# INFORMATION DE MAINTENANCE

IM12-04C

<b>DATE :</b> MARS 2012	<b>SECTION:</b> 04- Échappement
<b>SUJET :</b> CÂBLAGE – MISE À LA MASSE ET ALIMENTATION DE L'ACM, SONDES DE TEMPÉRATURE DU DPF, ALIMENTATION DU VECU

Rev C : 12 avril 2016 Étape B : Enlèvement de R22.

## Acheminement et branchements à l'ACM

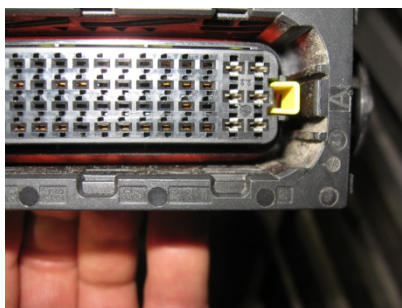
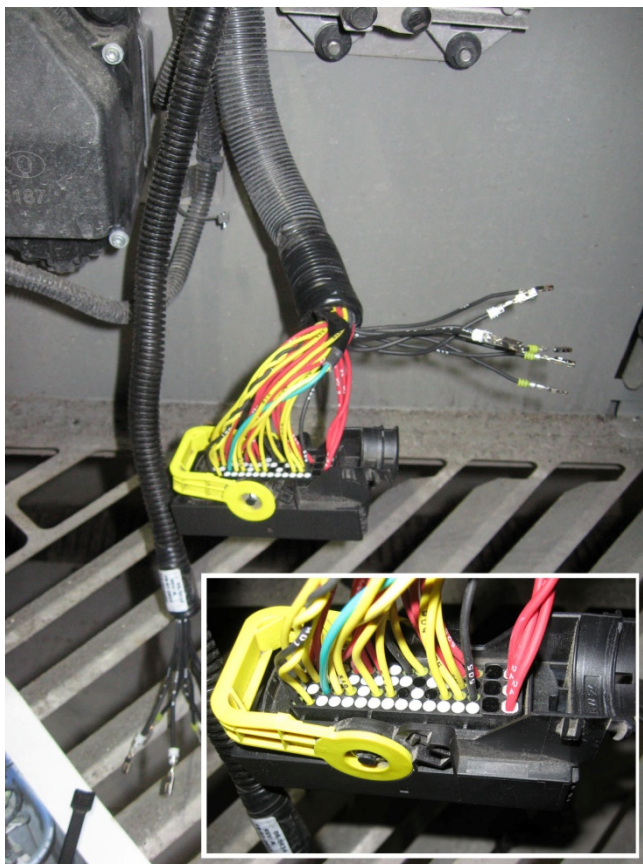
15. Repérer et retirer les fils ci-dessous :

Fil	Broche
511	39
512	42
513	34
526	55
ORB7	57
ORB7A	58
ORB7B	59

16. Remplacer les fils retirés par les fils du faisceau 068434.

Fil	Broche
511	39
512	42
513	34
526	55
ORB8	57
ORB8A	58
ORB8B	59

## INSTRUCTIONS PARTIE « B » – H3-45 ET H3-45 VIP

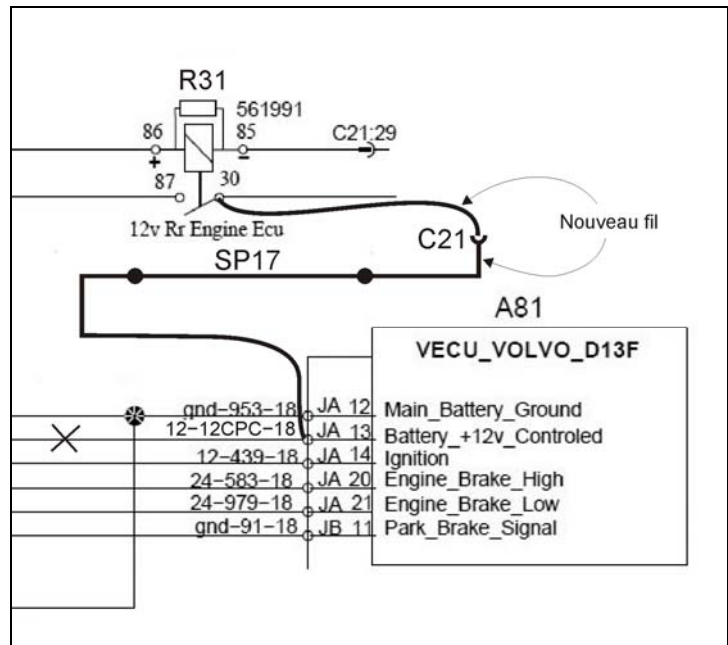
1. Dans le compartiment électrique arrière, repérer **R31**.
2. Couper la cosse à languette existante à la broche 30.
3. Sertir le nouveau fil 562593 et le fil 12ECU existant à la cosse à languette 562368. Reposer à la broche 30 de R31.
4. Poser la broche 563588 et la cosse à douille 563603 pour passer le nouveau fil par C21. (Utiliser l'extracteur 682321, au besoin)
5. Épisser l'extrémité du nouveau fil avec SP17.

6. Dans le compartiment électrique et de service avant, Trouver le fil de recharge SP17 près du connecteur C2. Couper le fil 12CPC à JA13 de l'unité VECU
7. Acheminer un nouveau fil 12CPC depuis le fil de recharge SP17 jusqu'à JA13. Poser la cosse 562771 et effectuer le branchement.
8. Ensuite, enlever le relais R22 dans le VECF. Il n'est plus nécessaire

## INSTRUCTIONS PARTIE « B » – X3-45, X3-45 VIP ET XLII-45

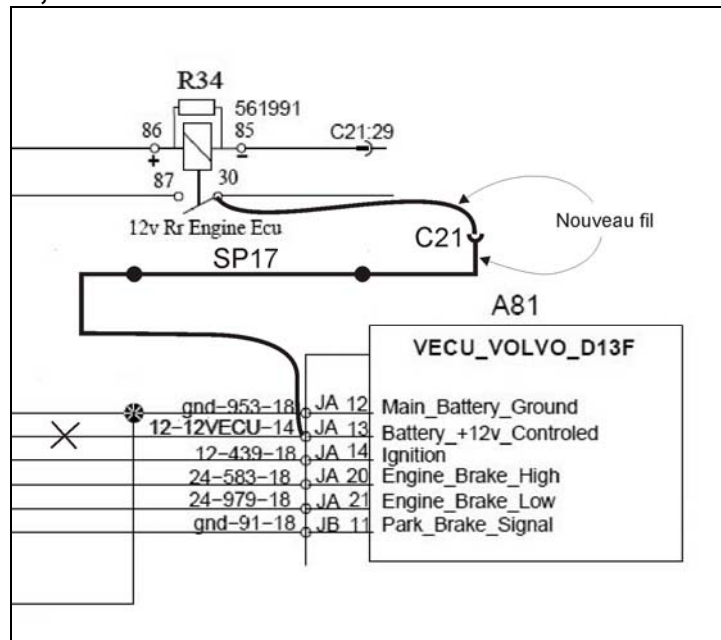
1. Dans le compartiment électrique arrière, repérer **R34**.
2. Retirer la cosse à languette existante à la broche 30.
3. Sertir un nouveau fil 562593 et le fil 12VECU existant à la cosse à languette 562368. Reposer à la broche 30 de R34.
4. Poser la broche 563588 et la cosse à douille 563603 pour passer par C21. (Utiliser l'extracteur 682321, au besoin)

5. Dans le compartiment électrique et de service avant, couper le fil 12VECU à JA13 de l'unité VECU.
6. Acheminer un nouveau fil 12VECU depuis SP17 jusqu'à JA13. Poser la cosse 562771 et effectuer le branchement.
7. Ensuite, enlever le relais R22 dans le VECF. Il n'est plus nécessaire
